2019 m. kovo 14 d.

1.1. Užsakovas, įvykdęs viešojo pirkimo procedūras, 2017 m. balandžio 24 d. su Rangovu sudarė rangos darbų sutartį Nr. P17-156 (toliau – Sutartis), kuria Rangovas įsipareigojo įvykdyti Lietuvos sveikatos mokslų universiteto Slaugos fakulteto studijų ir mokslo bazės naujos statybos, Eivenių g. 2, Kaune, rangos darbus ir darbo projekto parengimo paslaugas (toliau – darbai).

ŽINIARAŠTIS (ĮKAINOTOS VEIKLOS SĄRAŠAS). NR.1
EIVENIŲ G.2, KAUNAS (PIRMASIS RANGOS DARBŲ ETAPAS)

FL-5

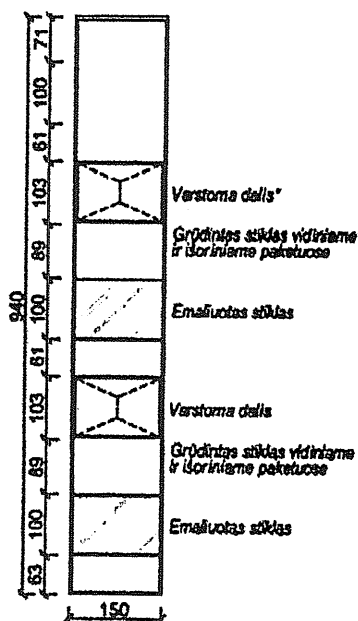
Pvz: fasadas FL-5

- 2) techninio projekto architektūros dalyje architektas dėl neaiškių priežasčių nurodė, kad fasadas FL-5 turi būti EI₂ 30 atsparumo ugniai.

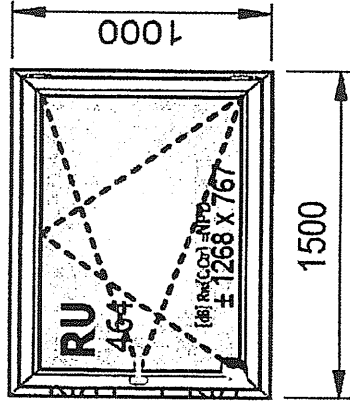
Tiekėjas	Varstomas langas L1		Dalinai varstomas langas L2	Brangimas dėl varstomos/nevarstomos dalies ploto pasikeitimo	Brangimas įskaitant laiko faktorių
	Vnt. kaina, Eur	Kaina vertinama naudojant Lietuvos statistikos departamento skelbiamus statistikos rodiklius (2016m. 10 mėn.)			
ALANGAIDURYS.lt	249,00	228,66	284,00	14,06%	24%
DEBOMI	239,29	219,74	253,76	6,05%	15%
TIKS Langai	360,02	330,61	373,83	3,84%	13%
Vidutiniškai:	282,77		303,86	7,98%	17,59%
